# 改善箇所説明図

## 基準不適合箇所

助手席エアバッグ内のインフレーター

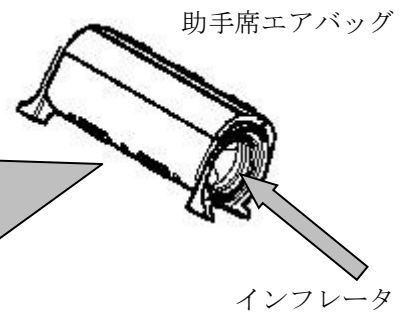
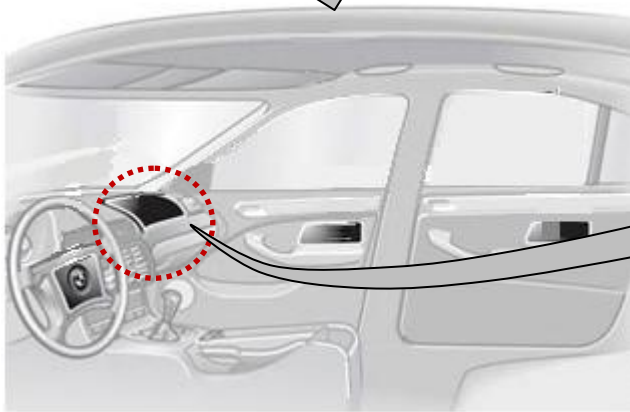
助手席用エアバッグのインフレーター（膨張装置）について、長期間にわたり、著しく高温多湿な環境下にさらされると、当該インフレーターに水分が浸入する可能性があり、結果として、エアバッグ展開時にインフレーター内圧が異常上昇し、インフレーター容器が破損して飛び散り、乗員が負傷するおそれがある。

全車両、当該エアバッグを対策品に交換する。
